Kontrola na terenie oczyszczalni ścieków w Sobolewie

8. SPOSTRZEŻENIA I WNIOSKI:

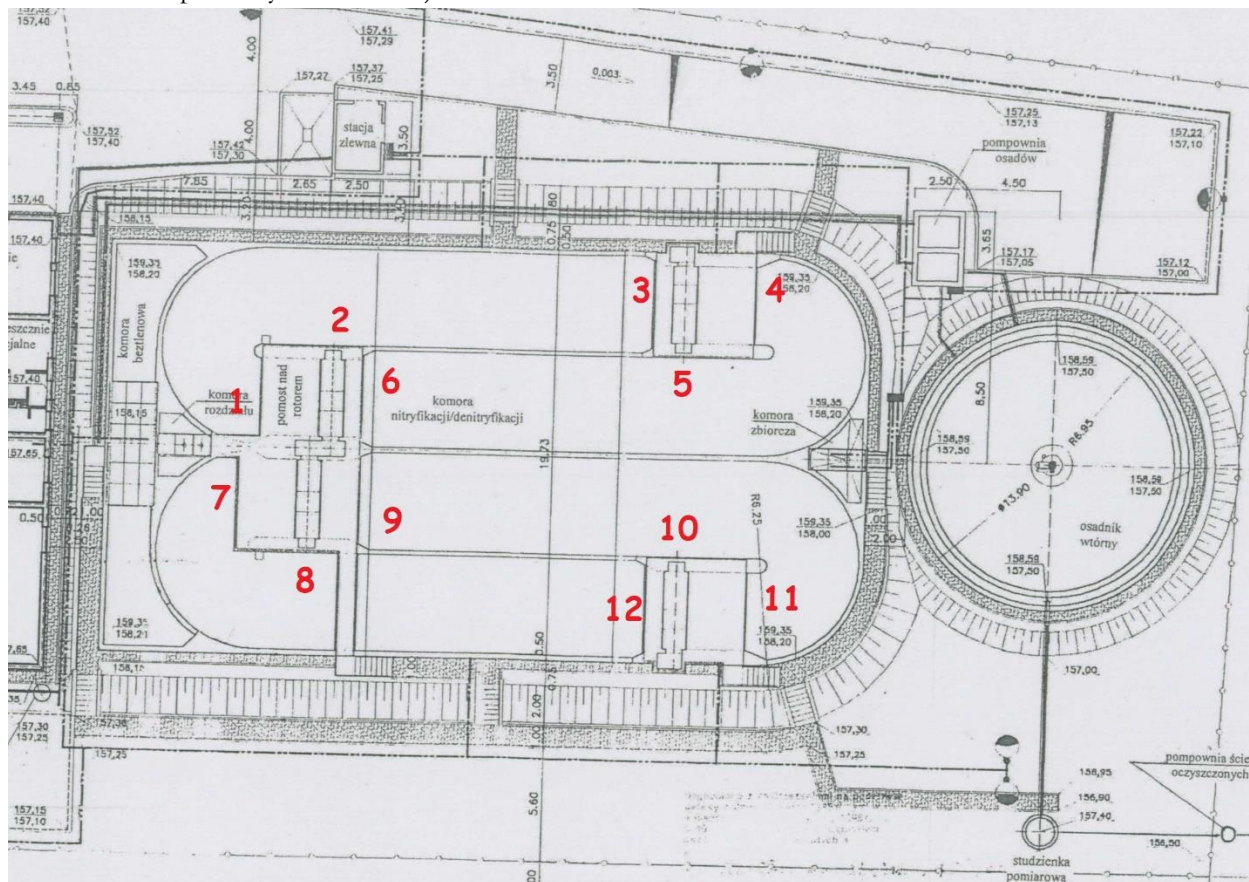
Tlen w komorach nityfikacji/ denityfikacji rozkłada się następująco (punkty pomiaru tlenu zaznaczona na poniższym schemacie):

Punkt pomiarowy/ Data	2019-05-22	2019-06-13	2019-07-04
1	2,50 mg O ₂ /dm ³	0,30 mg O ₂ /dm ³	2,49 mg O ₂ /dm ³
2	0,47 mg O ₂ /dm ³	0,29 mg O ₂ /dm ³	2,40 mg O ₂ /dm ³
3	0,70 mg O ₂ /dm ³	0,33 mg O ₂ /dm ³	0,41 mg O ₂ /dm ³
4	2,70 mg O ₂ /dm ³	0,84 mg O ₂ /dm ³	1,77 mg O ₂ /dm ³
5	0,45 mg O ₂ /dm ³	0,45 mg O ₂ /dm ³	0,41 mg O ₂ /dm ³
6	0,37 mg O ₂ /dm ³	0,28 mg O ₂ /dm ³	0,33 mg O ₂ /dm ³
7	1,70 mg O ₂ /dm ³	1,99 mg O ₂ /dm ³	2,44 mg O ₂ /dm ³
8	0,22 mg O ₂ /dm ³	0,38 mg O ₂ /dm ³	1,23 mg O ₂ /dm ³
9	0,80 mg O ₂ /dm ³	0,38 mg O ₂ /dm ³	0,44 mg O ₂ /dm ³
10	0,52 mg O ₂ /dm ³	0,59 mg O ₂ /dm ³	0,36 mg O ₂ /dm ³
11	1,00 mg O ₂ /dm ³	1,69 mg O ₂ /dm ³	2,19 mg O ₂ /dm ³
12	0,31 mg O ₂ /dm ³	0,36 mg O ₂ /dm ³	0,75 mg O ₂ /dm ³
UWAGI:		W komorze lewej: gruby, brązowy kożuch o grubości ok. 30 cm W komorze prawej: Miękki, jasnobrązowy kożuch o grubości ok 20 cm.
